関原発第556号

2019年9月26日付け関原発第241号をもちまして申請いたしました大飯発電所の発電用原子炉設置変更許可申請書（3号及び4号発電用原子炉施設の変更）を下記のとおり一部補正いたします。

大飯発電所の発電用原子炉設置変更許可申請書（3号及び4号発電用原子炉施設の変更）を別添のとおり一部補正する。

第 8.5.4 図 大山生竹軽石の等層厚線図

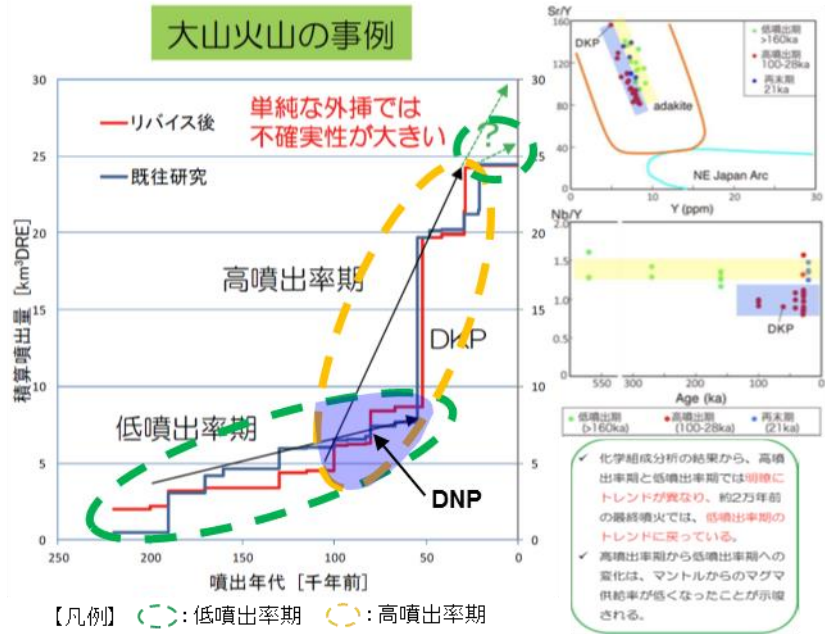
頁	行	補正前	補正後
6-目-1	上5行	<u>平成31年1月16日付 け原規規発第19011 64号をもって…</u>	<u>令和2年12月23日付 け原規規発第20122 36号をもって…</u>
	上7行	…下記内容を変更又は追加する。――	…下記内容を変更又は追加する。また、 <u>3, 4号炉の各項目について、別表1のとおり読み替える。</u>
	下6行	b. <u>大山倉吉テフラ</u> (大山)	b. <u>大山倉吉軽石及び大山生竹軽石</u> (大山)
6-目-2	上2行～ 下1行	第8.5.3 図 大山の噴火履歴 ――	第8.5.3 図 大山の噴火履歴 <u>第8.5.4 図 大山生竹軽石の等層厚線図</u> <u>第8.5.5 図(1) 原子力規制委員会(2019)⁽⁵⁵⁾による大山の噴出率期の評価</u> <u>第8.5.5 図(2) Yamamoto and Hoang(2019)⁽⁵⁷⁾による大山の噴出率期の評価</u>
6-目-2の 次頁		第8.5.4 図(1) 大山の地下構造 (Zhao et al. (2011) ⁽⁵²⁾ に加筆) 第8.5.4 図(2) 大山の地下構造 (Zhao et al. (2018) ⁽⁵⁴⁾ に加筆) 第8.5.5 図(1) 大山の降下火砕物シミュレーション結果 (基本ケース) 第8.5.5 図(2) 大山の降下火砕物シミュレーション結果 (基本ケース) (記載の追加)	第8.5.6 図(1) 大山の地下構造 (Zhao et al. (2011) ⁽⁵⁸⁾ に加筆) 第8.5.6 図(2) 大山の地下構造 (Zhao et al. (2018) ⁽⁶⁰⁾ に加筆) 第8.5.7 図(1) 大山の降下火砕物シミュレーション結果 (基本ケース) 第8.5.7 図(2) 大山の降下火砕物シミュレーション結果 (基本ケース) 別紙6-目-1を追加する。

頁	行	補 正 前	補 正 後
	下 11 行～ 下 10 行	<p>…を第 8.5.3 図に示す。</p> <p>_____</p> <p><u>原子力規制庁(2019)⁽⁵¹⁾</u>によると、大山では…</p>	<p>…を第 8.5.3 図に示す。</p> <p><u>この繰り返し生じた噴火のうち、大山生竹軽石について、町田・新井(2011)⁽³²⁾、岡田・谷本(1986)⁽⁵³⁾及び原子力規制委員会(2018)⁽⁵⁴⁾に示される降灰層厚の情報をもとに等層厚線図を作成し、噴出量を Legros 法及び Hayakawa 法で算定した結果、1.8～11.0km³となった。原子力規制委員会(2018)⁽⁵⁴⁾によれば、大山生竹軽石の噴出規模は既往の研究で考えられてきた規模を上回る 10km³以上と考えられるとしていることを踏まえ、火山影響評価上、大山生竹軽石の噴出量は 11.0km³とする。第 8.5.4 図に大山生竹軽石の等層厚線図を示す。</u></p> <p><u>原子力規制委員会(2019)⁽⁵⁶⁾</u>によると、大山では…</p>
	下 8 行～ 下 6 行	<p>…トレンドが明瞭に異なり、大山倉吉テフラは高噴出率期のトレンドと一致し、約 2 万年前の最終噴火では低噴出率期のトレンドに戻っているとされている_____。</p> <p>_____</p>	<p>…トレンドが明瞭に異なり、大山倉吉軽石は高噴出率期のトレンドと一致し、約 2 万年前の最終噴火では低噴出率期のトレンドに戻っているとされている(第 8.5.5 図(1))。また、<u>原子力規制委員会(2019)⁽⁵⁵⁾においては、大山倉吉軽石は高噴出率期に、大山生竹軽石は低噴出率期に発生したとし、その研究を更に進めた原子力規制庁(2019)⁽⁵⁶⁾においては高噴出率期に発生したとしている。</u></p> <p><u>Yamamoto and Hoang(2019)</u></p>

第 8.5.5 図(1) 原子力規制委員会(2019)⁽⁵⁵⁾による大山の噴出率期の評価

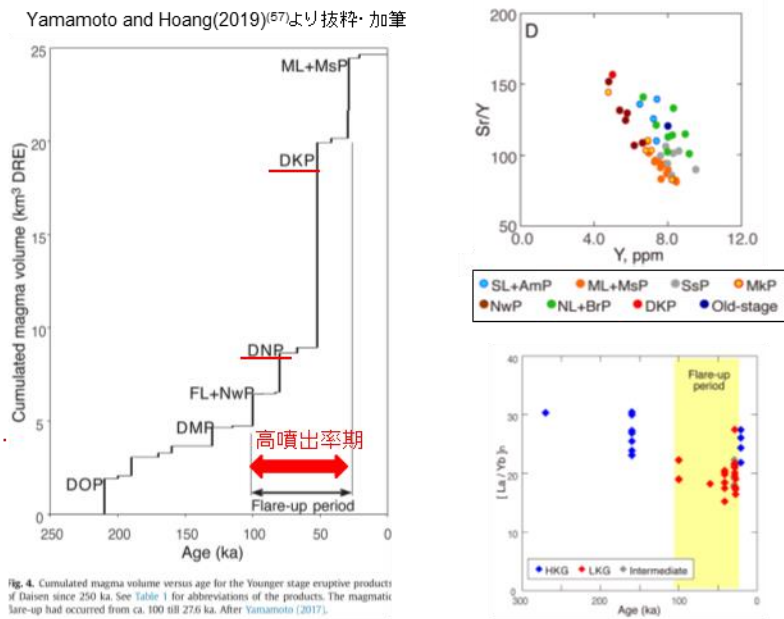
変 更 前	変 更 後
第 8.5.4 図 (1)	第 8.5.6 図 (1)
第 8.5.4 図 (2)	第 8.5.6 図 (2)
第 8.5.5 図 (1)	第 8.5.7 図 (1)
第 8.5.5 図 (2)	第 8.5.7 図 (2)
第 8.5.6 図	第 8.5.8 図

第 8.5.5 図(2) Yamamoto and Hoang(2019)⁽⁵⁷⁾による大山の噴出率期の評価

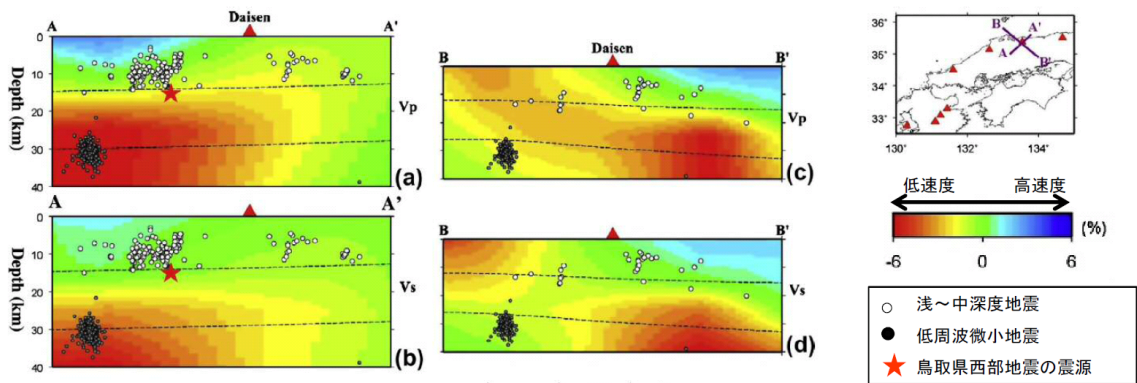
頁	行	補正前	補正後
			<p><u>(57)によると、大山のアダカイトは K_2O 量の高いグループと低いグループに分類できるとし、低いグループのアダカイトは約 10 万年前から約 2 万年前の高噴出率期に発生し、高いグループのアダカイトはその高噴出率期の前後に発生したとしている。また、大山倉吉軽石と大山生竹軽石は低いグループに属するとしている(第 8.5.5 図(2))。</u></p> <p><u>これらのことから、巨大噴火並みに大きい大山倉吉軽石規模の噴火は、高噴出率期でのみ発生すると考えられ、低噴出率期に戻ったとされる現在において、発電所運用期間中における大山倉吉軽石規模の噴火の可能性は十分低いと考えられる。</u></p> <p><u>また、大山生竹軽石について、火山影響評価上、低噴出率期に発生した噴火と見做して火山影響評価の対象として考慮するものとし、高噴出率期に発生した大山倉吉軽石と低噴出率期に発生した大山生竹軽石は一連の巨大噴火では無いと評価する。</u></p>
6-8-1 ～ 6-8-2	下 2 行～ 上 1 行	…また、 <u>原子力規制庁(2019) (51)</u> によると、過去に巨大噴火を起こした火山の噴火直前のマグマの温度・圧力条件から <u>マグマの定置深さを推定した結果、概ね 10km 以浅</u> …	…また、 <u>原子力規制委員会(2019) (55)</u> によると、過去に巨大噴火を起こした火山の噴火直前のマグマの温度・圧力条件から、 <u>マグマの定置深さは概ね 10km 以浅</u> …
	上 2 行	…については、Zhao et	…については、Zhao et

第 8.5.7 図(1) 大山の降下火砕物シミュレーション結果（基本ケース）

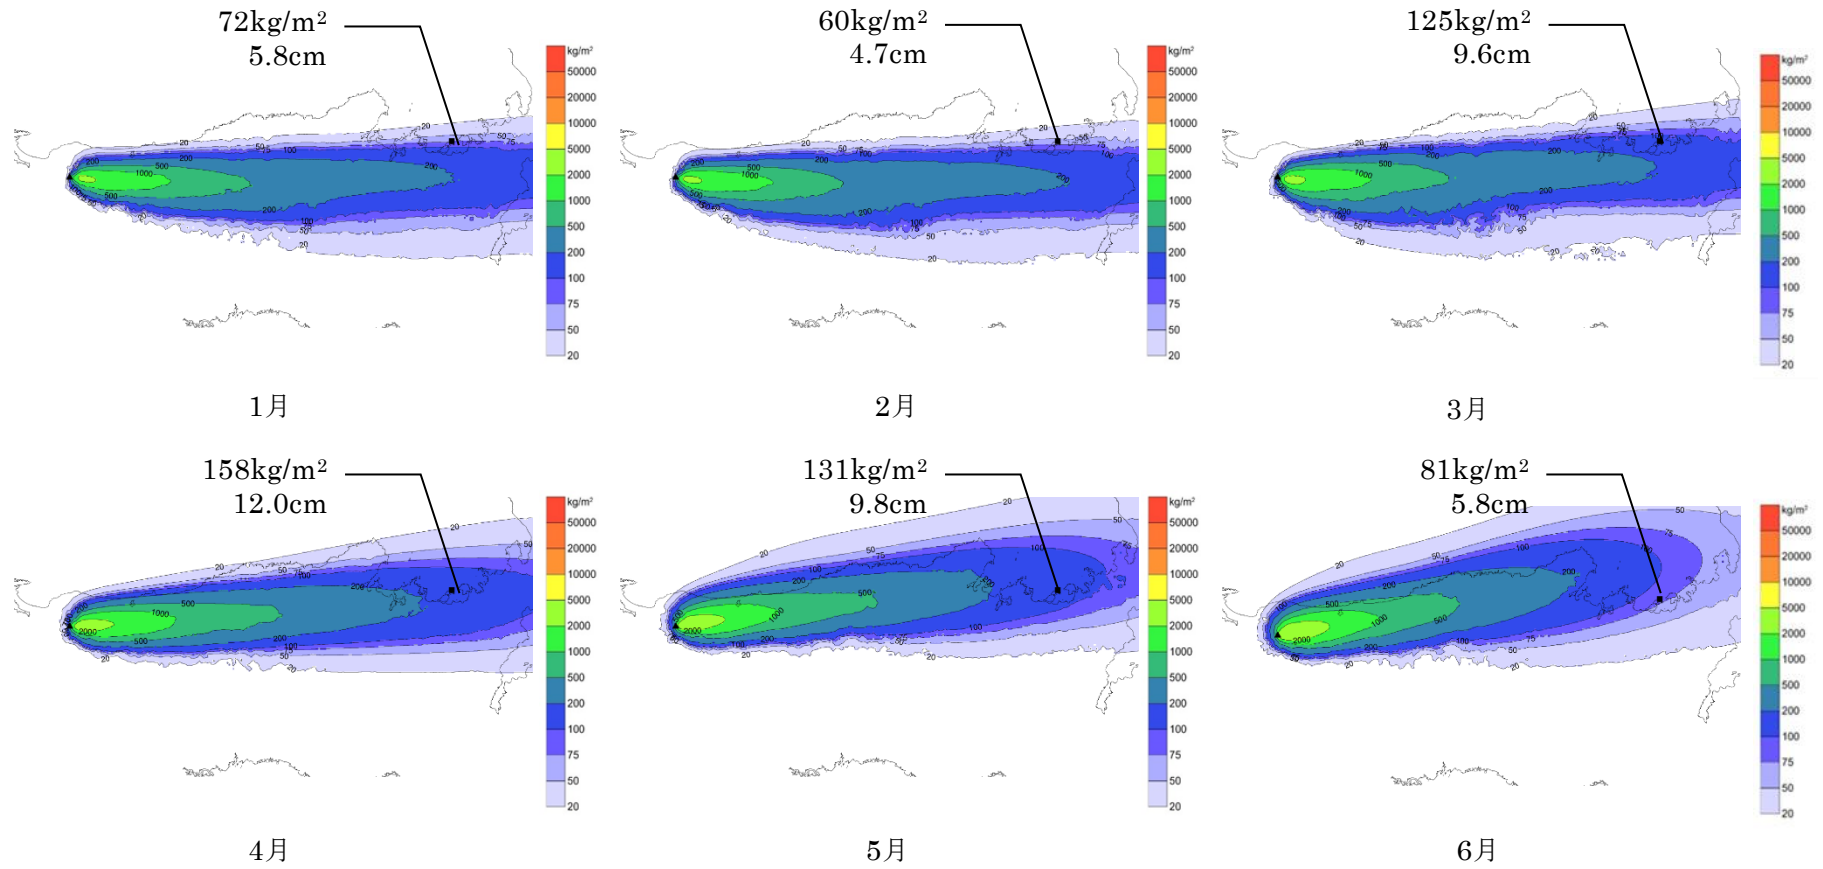
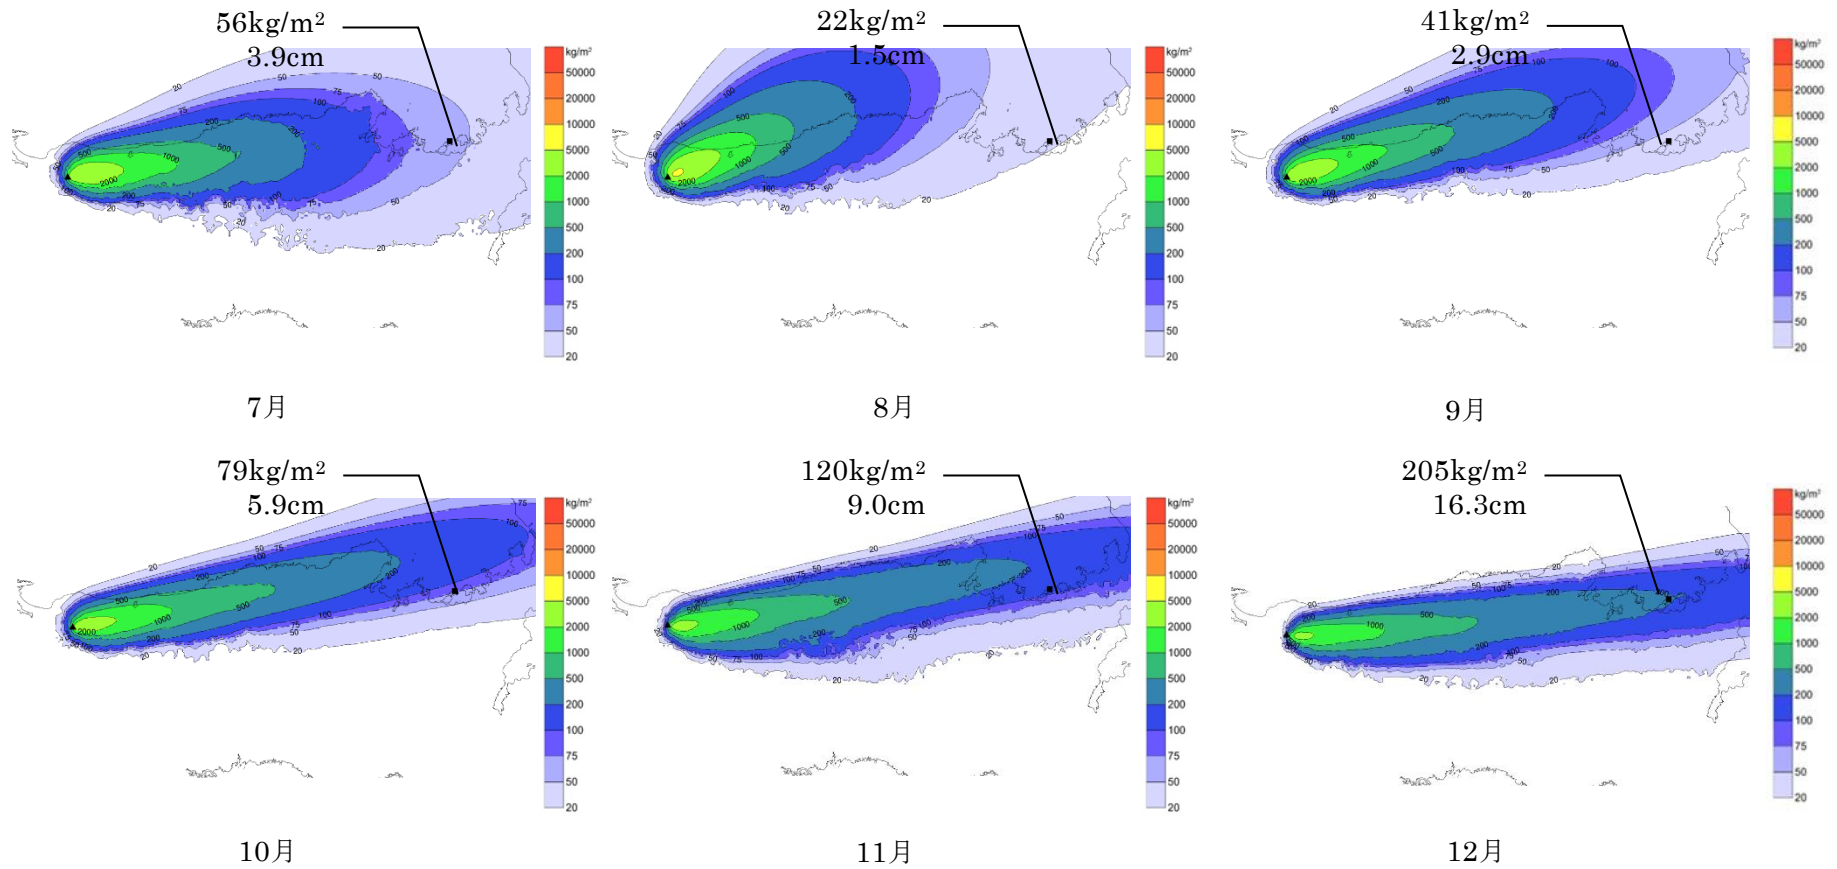
頁	行	補 正 前	補 正 後
6-8-3	下 12 行～ 下 10 行	…シミュレーションの結果を第 8.5.5 図(1)、(2)に示す。 c. <u>恵比須峠福田テフラ</u> (飛驒山脈) ⁽⁶⁰⁾	…シミュレーションの結果を第 8.5.7 図(1)、(2)に示す。 <u>大山生竹軽石について、越畑地点では、大山生竹軽石を含む層は 2 層 (2a 層, 2c 層) に区分され、露頭西側では 2a 層と 2c 層の境界付近に中礫を主体とする礫層 (2b 層) が挟在するものの、降灰層厚の評価厚さは原子力規制委員会 (2018) ⁽⁵⁴⁾ の評価結果に基づき 25cm とする。この越畑地点の評価層厚 25cm と大山から越畑地点及び発電所までの距離の関係から、発電所地点における層厚を検討した結果、25cm とする。</u> c. <u>恵比須峠福田テフラ</u> (飛驒山脈) ⁽⁶⁵⁾
	下 8 行	…及川 (2003) ⁽⁶⁰⁾ によると飛驒山脈での…	…及川 (2003) ⁽⁶⁵⁾ によると飛驒山脈での…
	上 9 行～ 上 10 行	(2) 噴出源が同定できない降下火砕物の降灰層厚に関する検討 ^{(34) (61)～(65)}	(2) 噴出源が同定できない降下火砕物の降灰層厚に関する検討 ^{(34) (66)～(70)}
6-8-4	下 6 行	…BT37 (降灰年代 12.7 万年前：長橋他 (2004) ⁽⁶⁴⁾) …	…BT37 (降灰年代 12.7 万年前：長橋他 (2004) ⁽⁶⁹⁾) …
	下 11 行～ 下 10 行	…粒度試験結果を第 8.5.6 図に示す。また、文献調査の結果、長橋他 (2004) ⁽⁶⁴⁾ では、…	…粒度試験結果を第 8.5.8 図に示す。また、文献調査の結果、長橋他 (2004) ⁽⁶⁹⁾ では、…
6-8-5	下 3 行	…参照すると、約 0.2mm から約 1mm 程度である ⁽⁶⁶⁾ 。	…参照すると、約 0.2mm から約 1mm 程度である ⁽⁷¹⁾ 。
	上 2 行	…また、文献調査の結果、	…また、文献調査の結果、

頁	行	補 正 前	補 正 後
6-8-9	上 6 行～ 上 7 行	宇井(1997) ⁽⁶⁷⁾ に… 文献調査、地質調査及び 降下火砕物シミュレーシ ョン結果____から、発電所 運用期間における敷地の 降下火砕物の最大層厚は <u>22cm</u> と設定した。	宇井(1997) ⁽⁷²⁾ に… 文献調査、地質調査、 <u>降 下火砕物シミュレーショ ン結果及び越畑地点にお ける大山生竹軽石の評価 層厚と距離の関係をもと にした検討結果から、発電 所運用期間における敷地 の降下火砕物の最大層厚 は <u>25cm</u>と設定した。</u>
	上 1 行～ 上 3 行	(42) 津久井雅志・西戸裕 嗣・長尾敬介(1985)：蒜山 火山群・大山火山の K-Ar 年代，地質学雑誌，91，p. 279－p. 288 <u>(43)</u> 守屋…	(42) 津久井雅志・西戸裕 嗣・長尾敬介(1985)：蒜山 火山群・大山火山の K-Ar 年代，地質学雑誌，91，p. 279 －p. 288 <u>(43)</u> 山元孝広(2018)：大 山火山のアダカイト質マ グマ供給系，日本火山学会 講演予稿集 2018 年度秋季 大会 <u>(44)</u> 気 象 庁 (https://www.data.jma.g o.jp/svd/vois/data/ tokyo/STOCK/kaisetsu/ katsukazan_toha/katsuka zan_toha.html) <u>(45)</u> 守屋…
	上 4 行	<u>(44)</u> 米倉…	<u>(46)</u> 米倉…
	上 6 行	<u>(45)</u> 須藤…	<u>(47)</u> 須藤…
	上 8 行	<u>(46)</u> 加藤…	<u>(48)</u> 加藤…
	上 10 行	<u>(47)</u> 岡田…	<u>(49)</u> 岡田…
	上 12 行	<u>(48)</u> 浅森…	<u>(50)</u> 浅森…
	上 15 行	<u>(49)</u> 産業技術…	<u>(51)</u> 産業技術…
	下 14 行～	<u>(50)</u> 山元孝広(2017)：大	<u>(52)</u> 山元孝広(2017)：大
